COMUNE DI RIMINI

ATTRAVERSAMENTO TORRENTE AUSA PER RIPRISTINO CONNESSIONE CICLOPEDONALE TRA VIA BARATTONA E VIA MONTESCUDO C91B23000170004

PROGETTO DI FATTIBILITA' TECNICA ED ECONOMICA

Relazione idraulica

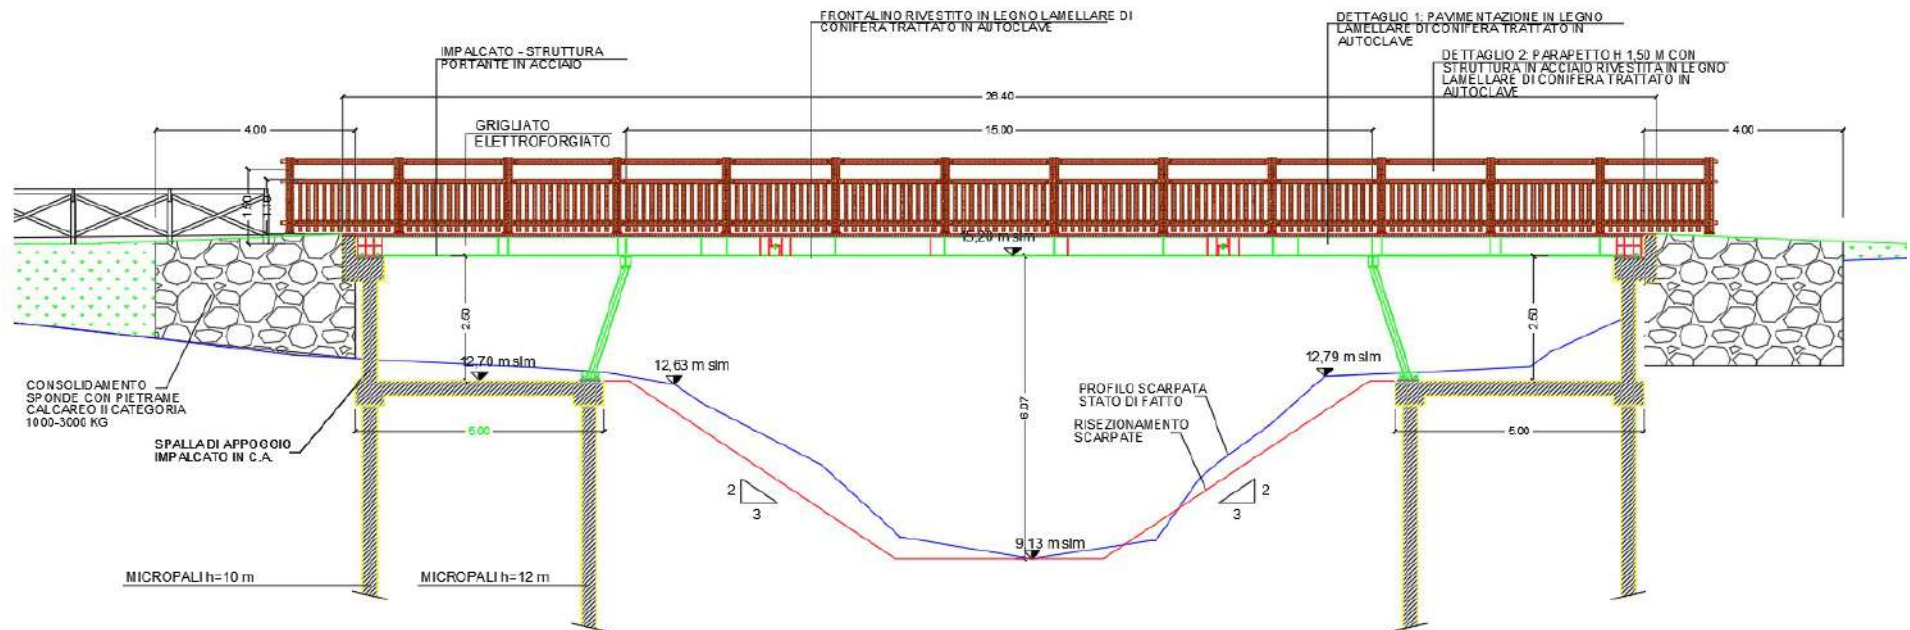
- il previsto risezionamento dell'alveo dovrà interessare un tratto più lungo, almeno 100 m "a cavallo" dell'attraversamento, per favorire il buon regime idraulico del corso d'acqua in oggetto con un migliore raccordo dei cigli di sponda lungo tutto il tratto a monte e valle dell'opera prevista.
- dovrà essere garantita la transitabilità sotto al nuovo ponte, in asse al corso d'acqua, al fine di garantire le operazioni di manutenzione ordinaria e straordinaria del torrente stesso

Contestualmente saranno eseguiti i seguenti interventi di risezionamento dell'alveo per un tratto di estensione pari 100 m "a cavallo" dell'attraversamento, come evidenziato nella tavola n. 4 di progetto, di cui si riporta di seguito uno stralcio:

2. Il tratto di alveo fluviale oggetto di risezionamento, come precisato nella tavola n. 4 di progetto, ha estensione pari a 100 m "a cavallo" dell'attraversamento;

Sezione impalcato di progetto

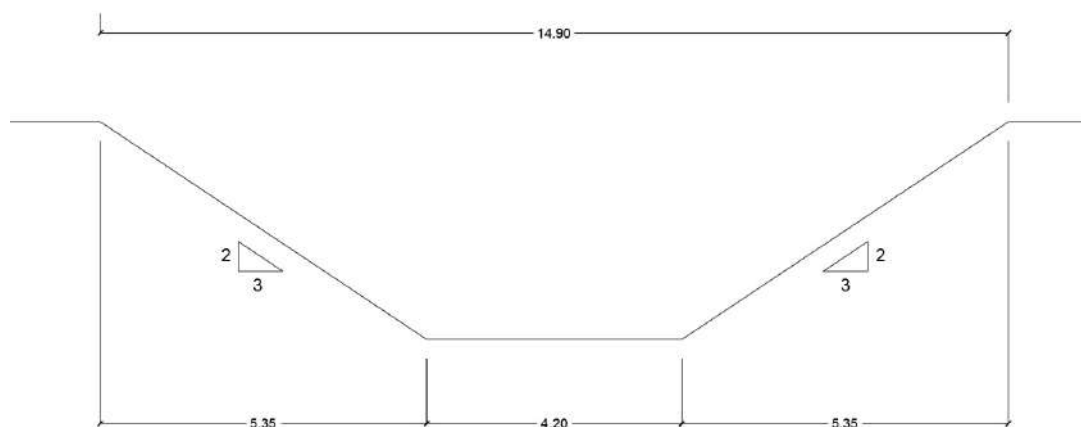
1. Garantire il franco idraulico di sicurezza rispetto alle piene con tempo di ritorno di 200 anni, pari a 1,50 m per almeno per i 2/3 della luce del ponte così come previsto dalle NTC 2018;
2. Chiarimenti su quale sia il tratto di alveo fluviale oggetto di risonamento;
3. Chiarimenti sulla profondità dei pali di fondazione per garantire la stabilità della struttura a fronte di eventuali deformazioni del fondo alveo ad esempio in conseguenza di allagamenti;
4. Miglioramento della sezione idraulica dell'alveo con riduzione della pendenza delle scarpate;
5. Possibilità di incrementare l'altezza al di sotto dell'impalcato per il passaggio dei mezzi di manutenzione.

Si evidenzia che la struttura delle spalle dell'impalcato è stata studiata al fine di evitare e/o limitare il più possibile eventuali perturbazioni al deflusso delle correnti fluviali ed al contempo massimizzare la portata transitabile; di seguito si riporta uno stralcio rappresentativo della tavola n. 5 di progetto:

6. L'altezza al di sotto dell'impalcato è stata incrementata da 2,30 m a 2,50 m. Ulteriori incrementi non risultano realizzabili senza importanti escavazioni delle arginature esistenti e/o rialzo dell'impalcato.

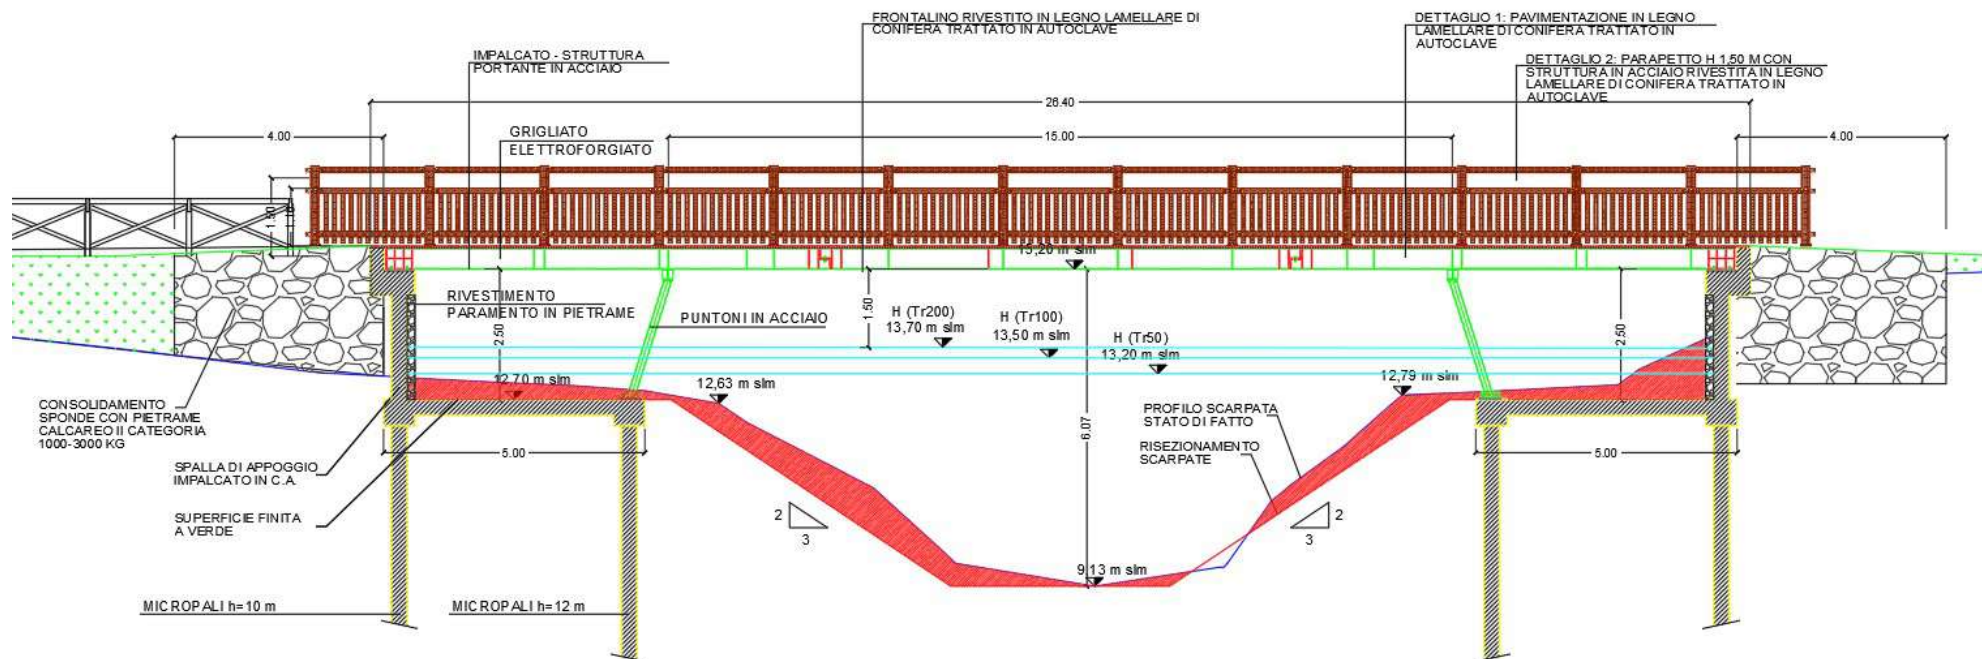
Successivamente alla 1^a seduta della Conferenza, l'Agenzia Regionale ha inoltrato con nota prot. 12/01/2024.0001678.U (acquisita agli atti con prot. 13873 del 13/01/2024) parere di massima non favorevole in quanto, l'opera proposta in progetto non è coerente con quanto previsto nelle NTC 2018 al paragrafo 5.1.2.3. Inoltre viene specificato che:

Dai risultati della simulazione idraulica, si evince che in corrispondenza della sezione dell'impalcato di progetto viene garantito il franco idraulico di sicurezza rispetto alle piene con tempo di ritorno di 200 anni pari a 1,50 m:

1. Il franco idraulico di sicurezza rispetto alle piene con tempo di ritorno di 200 anni risulta pari a 1,50 m per l'intera luce del ponte secondo quanto previsto dalla normativa di riferimento NTC2018 al paragrafo 5.1.2.3. Tale valore consente un'adeguata cautela anche nei confronti di eventuale materiale galleggiante trasportato dalla corrente. Si precisa altresì che tale risultato è stato ottenuto rappresentando a favore di sicurezza l'alveo nelle condizioni dello stato di fatto rilevate, non tenendo in considerazione il risezionamento dell'alveo previsto in progetto che influisce positivamente sul deflusso idraulico della corrente;
